SWEDISH
ENVIRONMENTAL
PROTECTION
AGENCY

YTTRANDE
2024-11-29

Ärendenummer
NV-04122-23

Yttrande i mål nr M 1413-23 angående LKAB:s ansökan om tillstånd enligt miljöbalken (9 och 11 kap. miljöbalken) till fortsatt och utökad gruv- och förädlingsverksamhet m.m. i Malmberget, Gällivare kommun

Figur 118. Flöden i Lina älv vid provtagningslokalen MVA01 samt andel vatten från LKAB vid ett hydrologiskt normalår. Den vänstra axeln visar både m^3/s (flöden från LKAB) och procent (andel flöde från LKAB i älven).

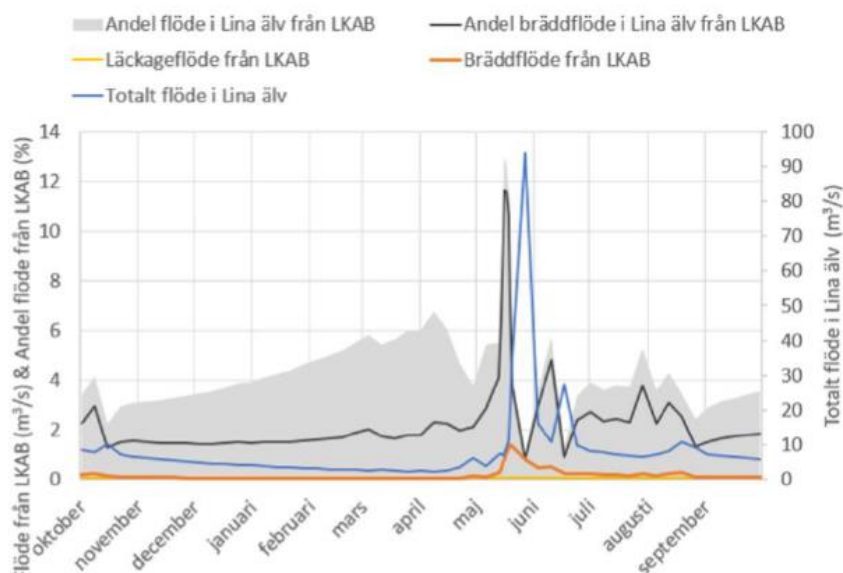
Vid beräkning av mängden bräddvatten som kan tillåtas som vecko- och årsmedelvärde bör hänsyn tas till vilka mängder av det diffusa läckaget som finns i Lina älv. Det är oklart hur den planerade grundvattenbortledningen kommer att påverka volymerna av det vatten som idag läcker från sand- och klarningsmagasinet. Det diffusa läckaget som sker till Lina älv är idag betydande. Den föreslagna grundvattenbortledningen leder sannolikt till att det diffusa läckaget minskar samtidigt som vattenvolymerna i klarningsmagasinet ökar. Detta kan därför ha påverkan på de beräkningar och modelleringar som LKAB redan genomfört avseende läckageflöde, bräddflöde och diffust läckage, se till exempel nedanstående figur⁵⁴.

Naturvårdsverket måste på ovan angivna grunder, återkomma med ett slutligt yrkande avseende villkor 12 när LKAB redogjort för konsekvenserna av grundvattenbortledningen. Naturvårdsverket anser dock att det är nödvändigt att det vid beräkning av den volym vatten som kan bräddas till Lina älv, även tas hänsyn till hur stor andel av vattnet i Lina älv som utgör diffust läckage från LKAB:s verksamhet. Det är även lämpligt att, så som bolaget gjort i tabell 8.4, begränsa bräddflödet så att den procentuella andelen bräddvatten i Lina älv är lägre vid låga flöden än vid höga flöden. Detta eftersom det diffusa läckaget utgör en större andel av det totala flödet i älven vid låga flöden än vid höga flöden. Det finns således redan en större andel vatten i Lina älv som kommer från LKAB:s verksamhet vid låga flöden och bräddningen måste anpassas efter detta.⁵⁶

Figur 1. Utsläpp av totala mängder uran, i kilo, från fyra gruvverksamheter.

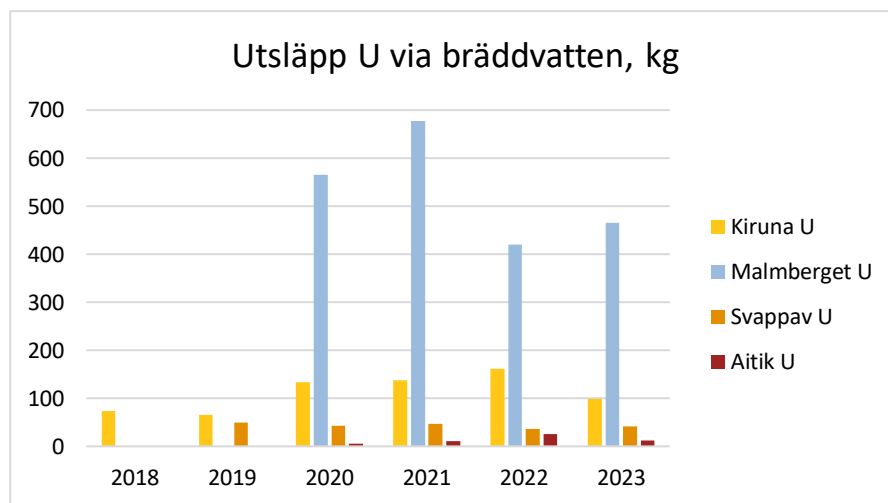
Naturvårdsverket har jämfört de mängder av uran som släpps ut från LKAB:s verksamhet med de mängder som släpps ut vid andra närliggande verksamheter, till exempel Bolidens gruva i Aitik, vilken även den har Lina älv som recipient. Underlag till jämförelsen har inhämtats från verksamheternas miljörapporter. Vid denna jämförelse kan konstateras att gruvverksamheten i Malmberget släpper ut betydligt större mängder uran än andra närliggande gruvverksamheter. Naturvårdsverket har inte fullständigt klart för sig varför så är fallet. Sannolikt beror det på en kombination av flera faktorer. Några av dessa faktorer är berggrundens sammansättning och förekomsten av naturliga sprickor i berget. Även den valda brytningsmetoden (skivrasbrytning) och återförandet av sidoberg till håligheter är sådana faktorer som kan påverka mängden uran i bräddvattnet. Brytningsmetoden kan påverka eftersom den leder till förhållandevis stora mängder uppsprucket berg med blottade ytor. Även återfyllnaden av sidoberg kan påverka eftersom genomströmning av nederbörd till gruvan kan medföra urlakning till länshållningsvattnet.
